プリント基板用コネクタ BVF7.62HP 2 極タイプの勘合部変更のお知らせ

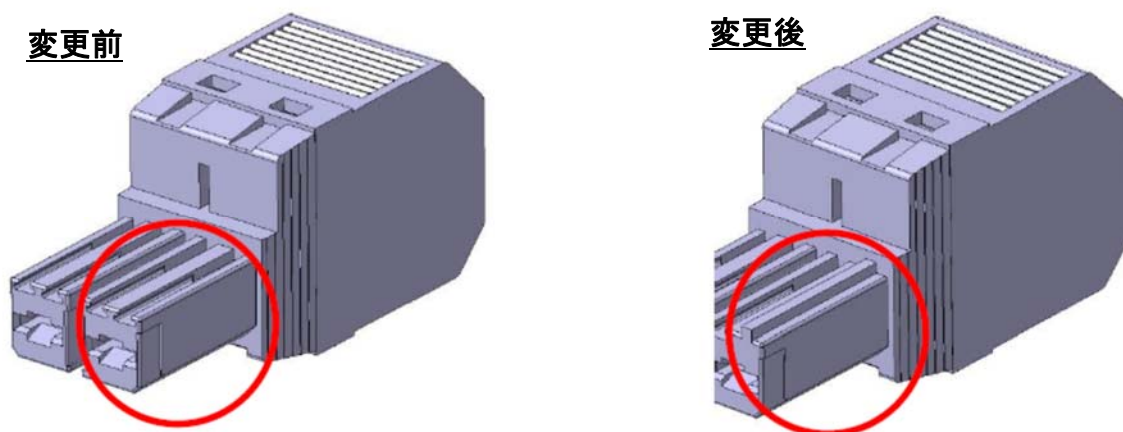
この度、プリント基板用製品 OMNIMATE Power ファミリー BVF7.62HP シリーズ 2 極製品の勘合面、コーディングを変更させていただくこととなりました。この変更によりコネクタを裏返して状態での勘合を防止することが出来ます。この変更による該当製品の品番、型式や電氣的仕様の変更はございません。現在該当製品をご利用中のお客様には、ご面倒をおかけいたしますが、何卒ご理解のほどよろしくお願い致します。

変更後の製品は、下図のようなコーディングが加えられます。
